Piano direttore
cantonale

Modifiche del Piano direttore n. 5 – giugno 2014

Rapporto sulla consultazione ed esplicativo

Scheda V7 Discariche

Figura 4 Nuova ubicazione proposta a Gambarogno-Magadino (Quartino)

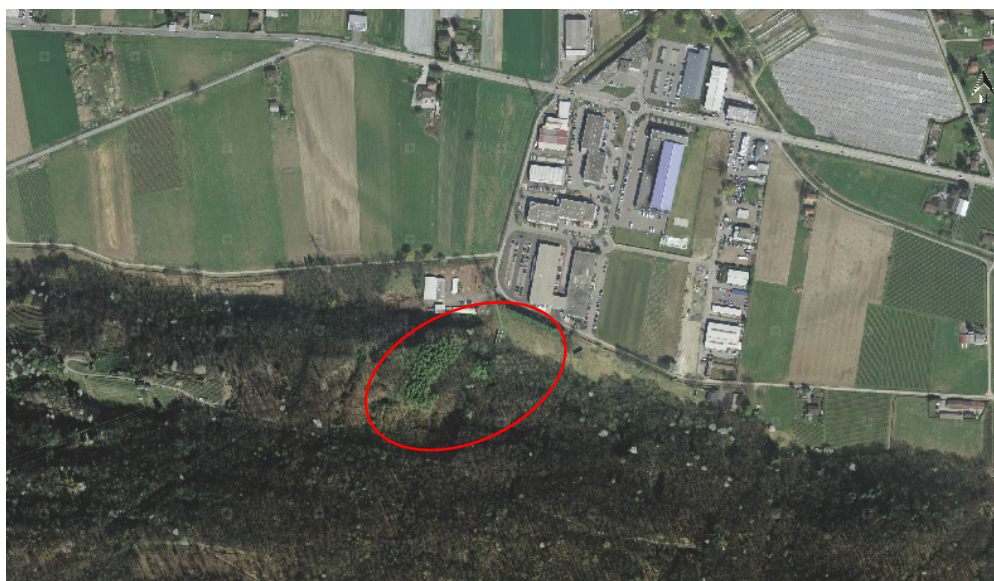
Il Comune di Gambarogno ha richiesto al DT di esaminare una proposta di discarica in località Quartino (v. Figura 4), poco più a est dell'attuale discarica e in possibile sinergia con la copertura dell'esistente stand di

tiro, che nelle intenzioni di un gruppo di promotori privati potrebbe essere utilizzato dai corpi di polizia, dai cacciatori, dai militari e dalle società sportive, con uno spazio per l'attività dello speedball e annessa armeria.

Figura 5 Ubicazione di Monteggio (Fonderia 2) presso l'esistente cava di sabbia e ghiaia

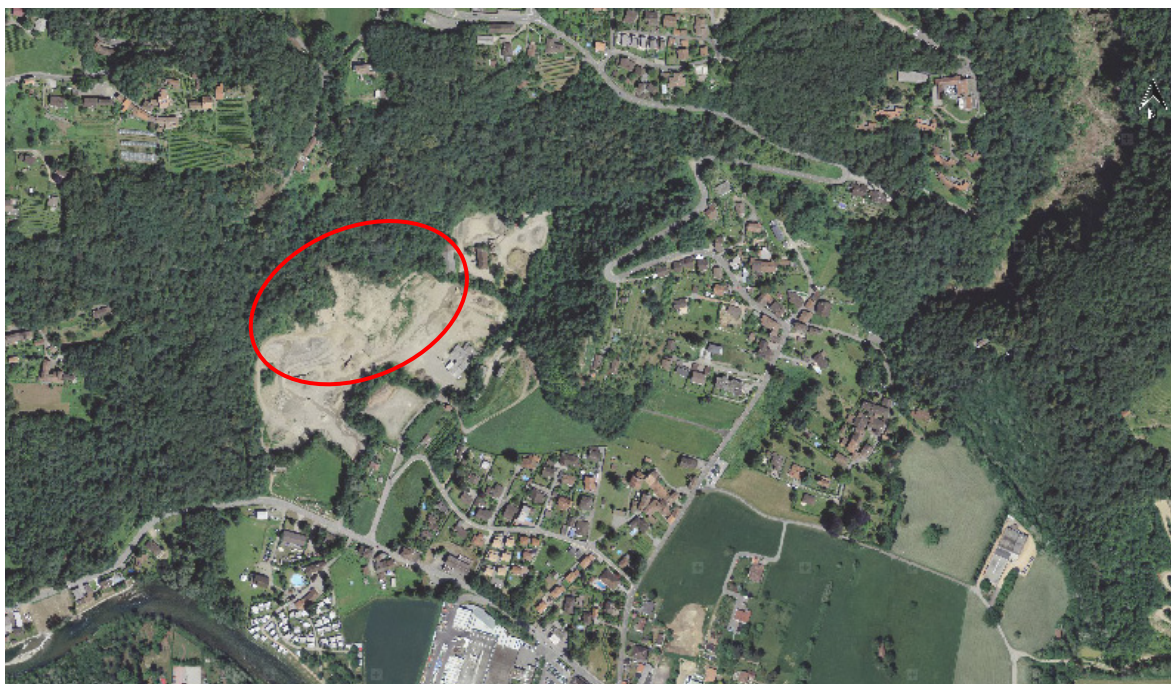
Il Comune di Monteggio e la ditta Pagnamenta Enrico di Sorengo-Monteggio chiedono di rivalutare la decisione di escludere dalla scheda V7 e dal PGR la proposta di discarica presso la cava di Monteggio (Fonderia, v. Figura 5), contestando in particolare il criterio di esclusione legato alla potenziale ricolonizzazione del Topino (Riparia riparia), una rondine rara e potenzialmente minacciata di estinzione in Svizzera e iscritta fra le specie prioritarie per la conservazione sia a livello svizzero sia a livello cantonale.

Nelle osservazioni la ditta Pagnamenta ritiene che la realizzazione della discarica non sia incompatibile con le esigenze di tutela della parete rupestre, segnalando la piena disponibilità a verificare attentamente con esperti avifaunisti la situazione della parete prima della fine dei lavori di estrazione e adattando la morfologia della discarica per garantire nel tempo le effettive potenzialità di ritorno del Topino.
